リコール届出一覧表

リコール届出日 : 平成22年3月11日

リコール届出番号	2479	リコール開始日	平成22年3月12日
届出者の氏名又は名称	ダイハツ工業株式会社 取締役社長 箕浦 輝幸 問い合わせ先:お客様相談室 TEL 0800-500-0182		
不具合の部位(部品名)	燃料装置(燃料ホース)		
基準不適合状態にあると認める構造、装置又は性能の状況及びその原因	燃料タンクの製造工程において、ブリーザホースおよび燃料蒸発ガス排出抑止装置への接続ホースの締付金具の取付位置が不適切なため、事故等の衝撃によりホースが抜けて燃料が漏れるおそれがある。		
改善措置の内容	全車両、当該金具の取付位置を点検し、不適切な場合は正規位置に修正する。		
不具合件数	0件	事故の有無	なし
発見の動機	社内からの情報による。		
自動車使用者及び自動車分解整備事業者に周知させるための措置	<ul style="list-style-type: none"> ・使用者:ダイレクトメール等で通知する。 ・自動車分解整備事業者:日整連発行の機関誌に掲載する。 ・改善実施済車には、運転者席側ドア開口部のドアストライカー付近にNo.2479のステッカーを貼付する。

改善箇所説明図

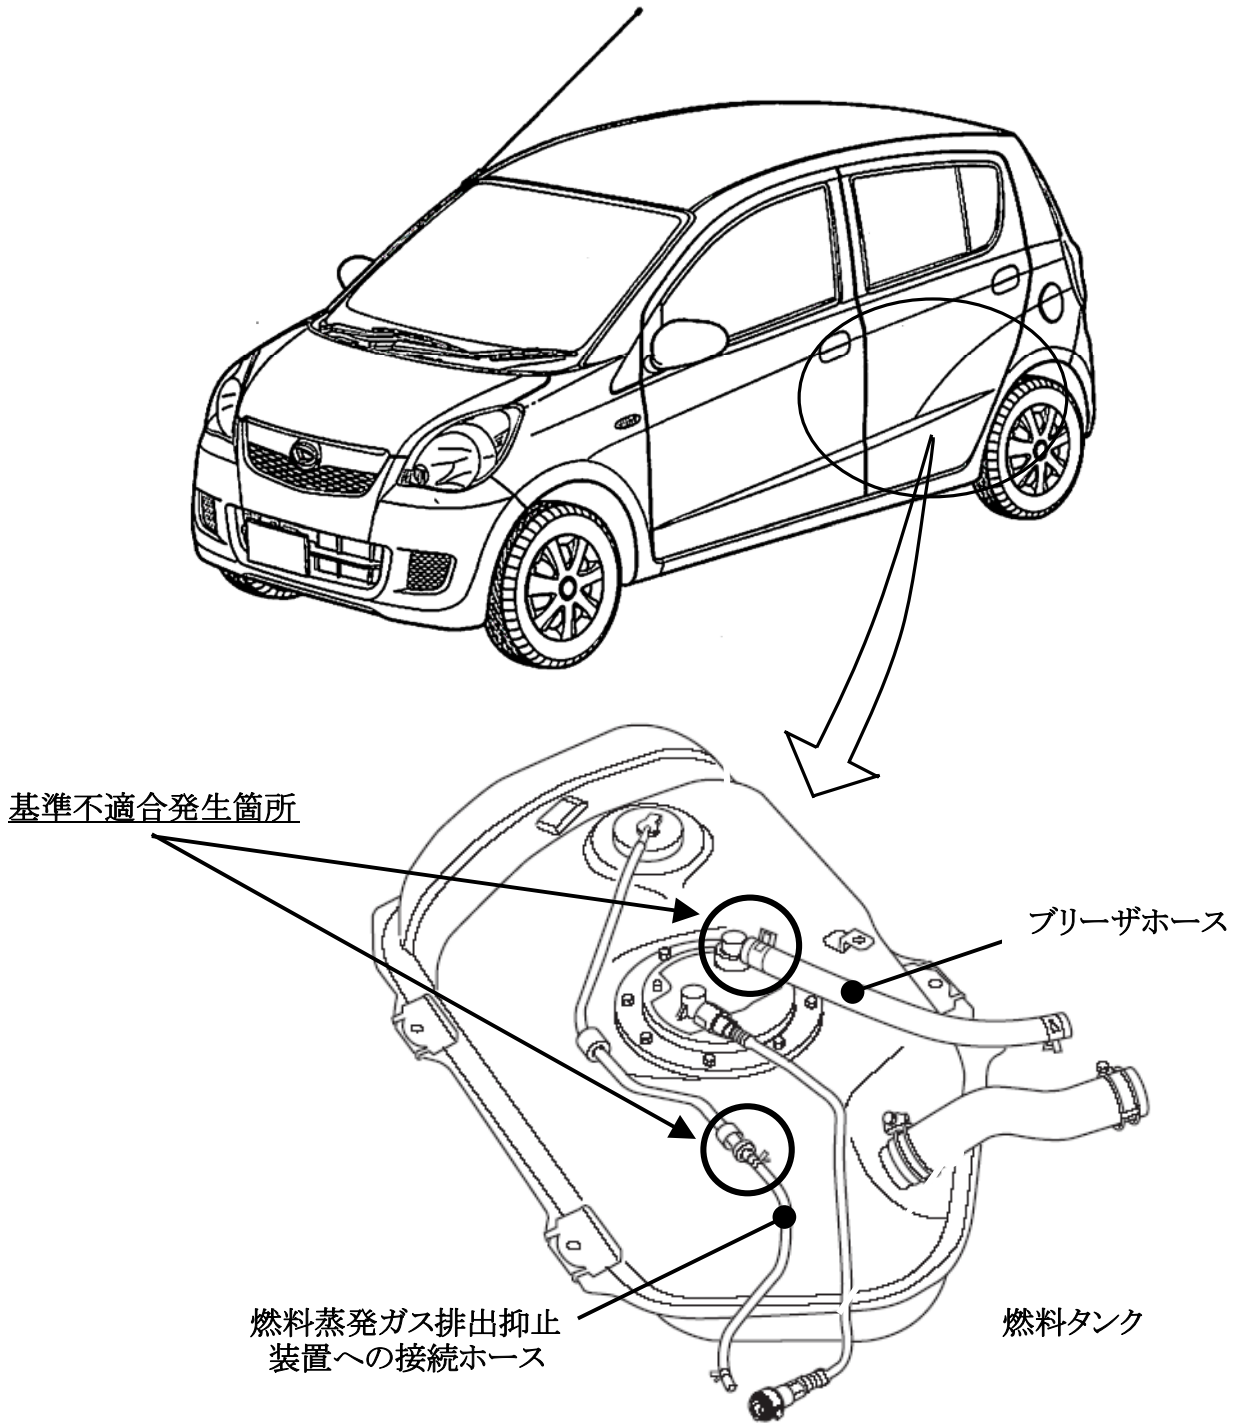
燃料タンクの製造工程において、ブリーザホースおよび燃料蒸発ガス排出抑止装置への接続ホースの締付金具の取付位置が不適切なため、事故等の衝撃によりホースが抜けて燃料が漏れるおそれがある。

全車両、当該金具の取付位置を点検し、不適切な場合は正規位置に修正する。

識別：エンジンルーム内右フロントストラット取付ナット付近に黄色ペイントを塗布する。
